## Nota van inlichtingen: 9 maart 2026

| Nr. | Verwijzing (document en pagina, artikel, paragraaf en/of vraag) | Vraag   | Antwoord   |
|-----|---|---|--|
| 1.  | Document. Uitnodiging tot Inschrijving                          | In het document “Uitnodiging tot Inschrijving” wordt in Hoofdstuk 1 benoemt dat de oplevering is gesteld op “voor aanvang van de winterperiode 2026”. Wat wordt exact verstaan onder “aanvang winterperiode”?   | Voor aanvang van de winterperiode wordt bedoeld dat de werkzaamheden uiterlijk 23 december 2026 gereed zijn.   |

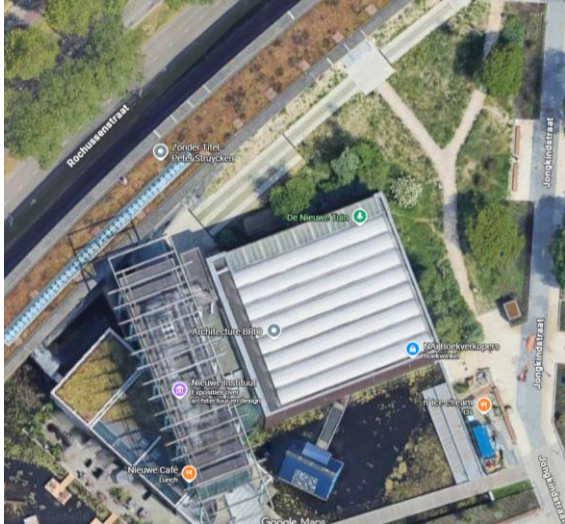
| 31. | Figuur 9 wordt vervangen door Figuur 9B       | <p>Figuur 9 B Beoordelingstabel</p> <p><b>Beoordeling Programma van wensen – Kwaliteitswensen 1 en 2</b><br/>Per kwaliteitswens worden punten toegekend op basis van de <u>volledigheid</u> en <u>inhoudelijkheid</u>.</p> <p><u>Volledigheid</u><br/>Voor de volledigheid wordt beoordeeld of de uitwerking alle gevraagde aspecten bevat. Het ontbreken van gevraagde aspecten leidt tot puntenaftrek naar evenredigheid of conform de van toepassing zijnde (sub)subwegingsfactor.</p> <p><u>Inhoudelijkheid</u><br/>Voor de inhoudelijkheid wordt op basis van onderlinge vergelijking beoordeeld op welke wijze invulling is gegeven aan de kwaliteitswens.</p> <p><b>Beoordeling kwaliteitswensen (3 en 4)</b></p> |  |
